# 福島第一原子力発電所における 地すべりの可能性の検討状況について（案）

2022年11月21日  
東京電力ホールディングス株式会社

# 1.事前の面談における指摘事項

風化部の分布状況

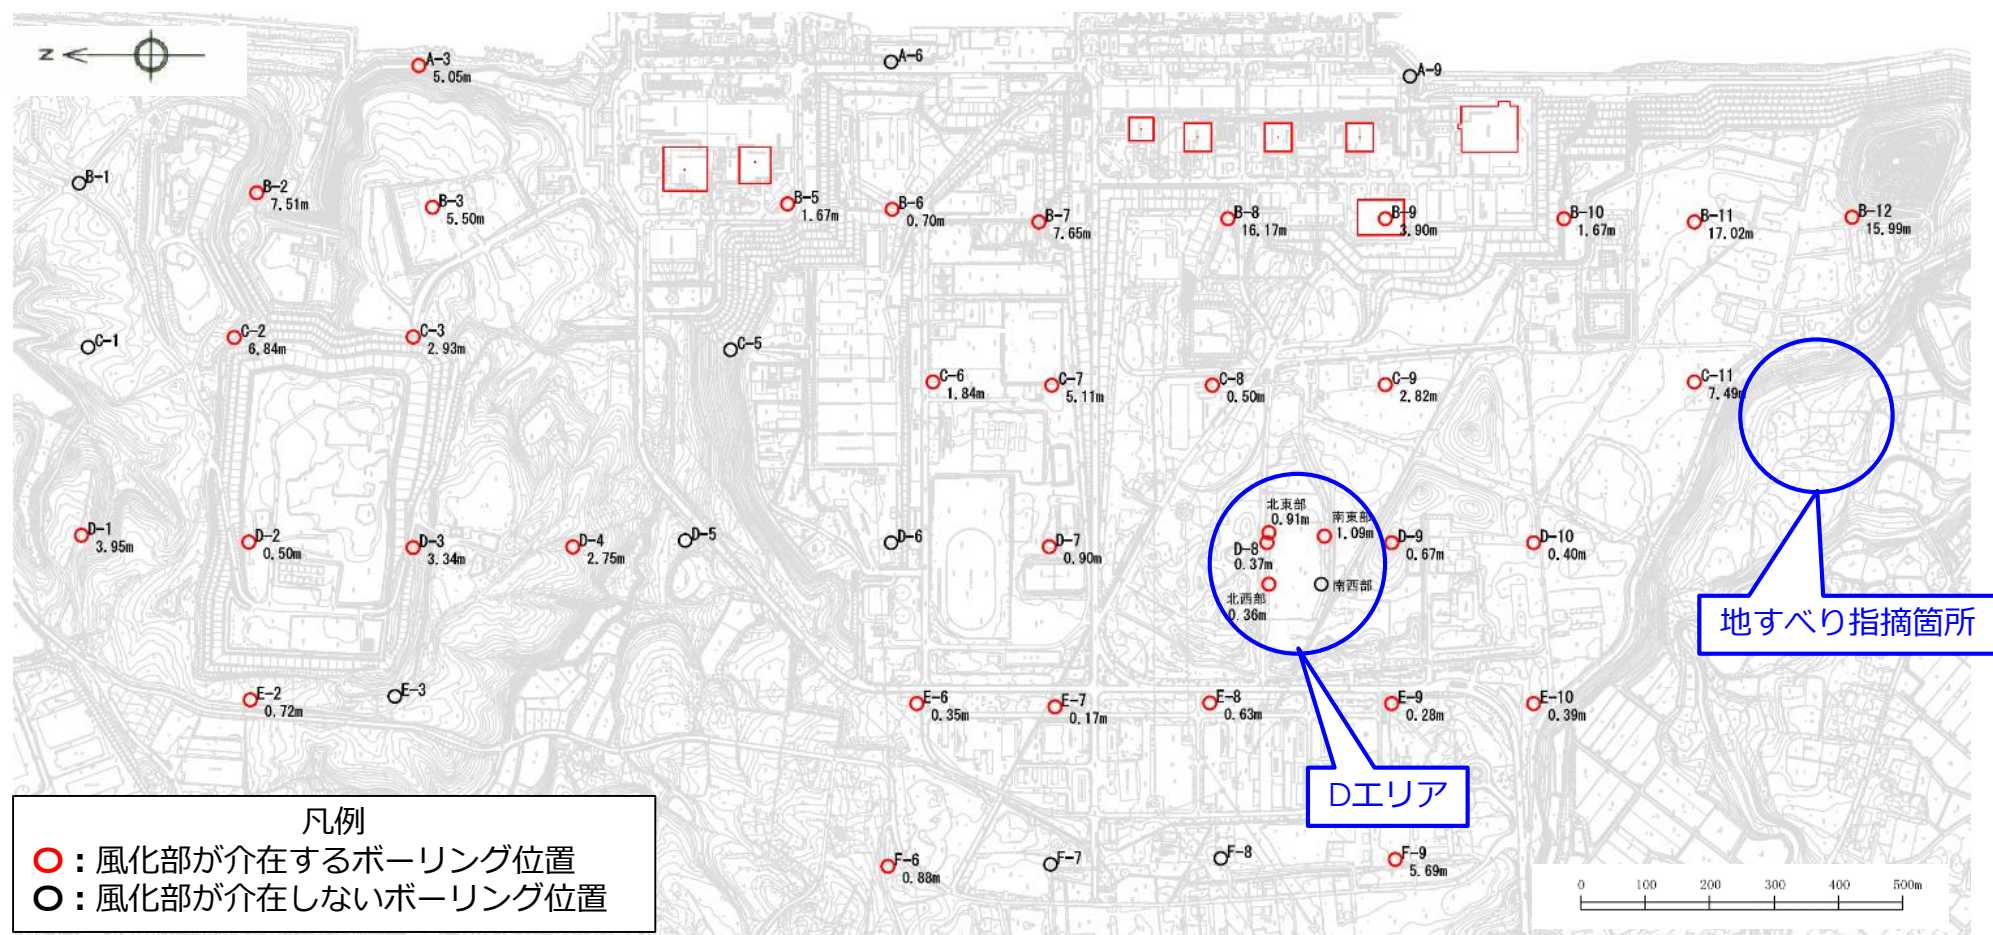
No.	実施日	指摘事項	回答内容
1	2022.9.20 面談	<p>福島第一原子力発電所における地すべりの可能性</p> <ul style="list-style-type: none"><li>・第94回特定原子力監視・評価検討会資料3-2のDタンクエリアのボーリング柱状図等から、段丘堆積物直下にN値が大きく下がる箇所が複数箇所存在すること</li><li>・過去の地震時にDタンクエリアのタンクが他のタンクエリアと異なり有意な滑動が生じていること</li><li>・以上のことから、コメントNo.2における調査結果等も考慮した上で、福島第一原子力発電所における地すべりの可能性について見解を示すこと</li></ul>	<ul style="list-style-type: none"><li>・敷地内の既往のボーリング調査結果を再整理し、段丘堆積物直下の風化部の分布状況を整理した。</li></ul>
2	2022.9.20 面談	<p>福島第一原子力発電所敷地南側の地すべり地形の可能性</p> <ul style="list-style-type: none"><li>・8月23日の面談資料のボーリング柱状図14箇所のうち約半数の箇所で段丘堆積物直下にN値が大きく下がる強風化部が存在すること、また、それらは孔口標高が高い箇所（約30m）に集中していること。</li><li>・国土地理院の地図を見る限りにおいて、福島第一原子力発電所付近に地すべり地形と思われる箇所が複数箇所存在すること。また、それら地形は8月23日の面談で東京電力が示した見解「高さが異なる段丘面」とは形状が異なること。</li><li>・以上のことから、再度、各種調査等を踏まえ、福島第一原子力発電所南側の地形について見解を示すこと</li></ul>	<ul style="list-style-type: none"><li>・既往の空中写真判読図により、指摘された箇所の地形について、当時の当社の見解を説明する。</li><li>・「地すべり地形と思われる」と指摘された複数箇所について、空中写真の再判読を実施した結果を報告する。</li></ul>

- 段丘堆積物直下の風化部の分布状況を下図に示す。
- 風化部は敷地内全域に分布し、海側に向かって厚さが厚くなる傾向がみられる。なお、今回、整理した「風化部」は、コア観察においてコアに変色が見られるものを風化部と判断したものであり、指摘された「N値が大きく下がる強風化部」とは異なる。
- 風化部の分布状況と、「Dエリア タンクの滑動」および「地すべりと指摘された箇所」に関係性は認められない。
